SOUBOR DODATEČNÝCH INFORMACÍ K ZADÁVACÍM PODMÍNKÁM ČÍSLO 4

„VFU – Rekonstrukce a nástavba objektu č. 25, výběr zhotovitele“

**podlimitní veřejná zakázka na stavební práce obsahující služby
zadávaná v otevřeném řízení**

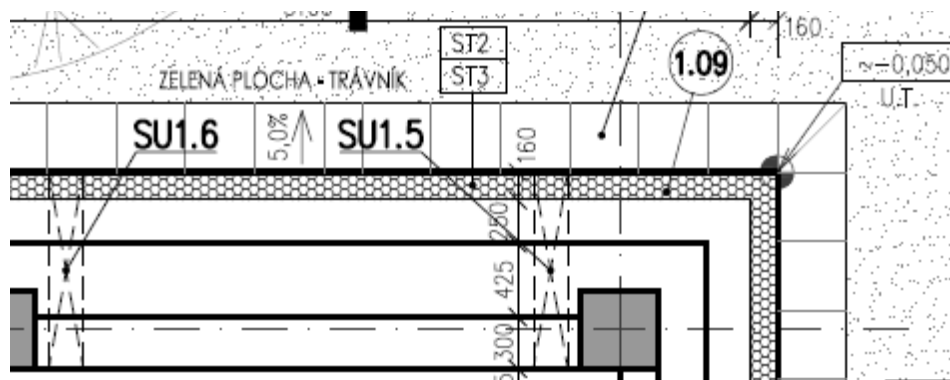
Dotaz číslo 18: SO.01 D.1.1 Stavební část ve výkazu výměr obsahuje položku :

46	27 TPS	TPS - kompl.dod+mtz	m	9,28000
----	--------	---------------------	---	---------

Žádáme zadavatele o sdělení, co znamená zkratka TPS a o jaký materiál se jedná, protože se nám to bohužel z předložené dokumentace nepodařilo zjistit.

Odpověď zadavatele: Jedná se o těsnění pracovní spáry (TPS) žb konstrukce dojezdu výtahu.
